Miejskie Wodociągi i Oczyszczalnia sp. z o.o.

Do Wszystkich Wykonawców

Dotyczy: postępowania o udzielenie sektorowego zamówienia podprogowego, pn.: „Sprzedaż oraz sukcesywne dostawy materiałów elektrycznych dla MWiO sp. z o.o. z siedzibą w Grudziądzu”.

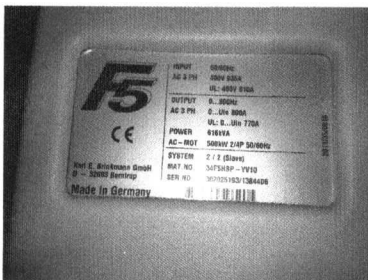
KEB 29.DR.B28-5331 Dławik z zapytania nie jest już dostępny.

w celu dobrania zamiennika proszę o przesłanie zdjęcia tabliczki znamionowej.

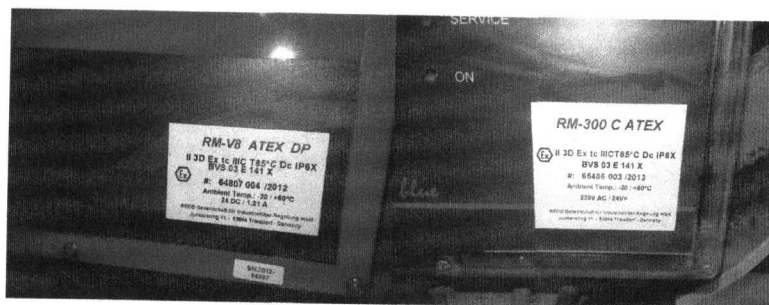
Touch Panel 6AV6642-0BC01-1AX1 produkt wycofany z produkcji ,poz. 997 i 998 na formularzu cenowym. Proszę o informację, co robimy?

Jeżeli produkt jest wycofany z produkcji, to proszę zaproponować nowszy, w pełni kompatybilny.
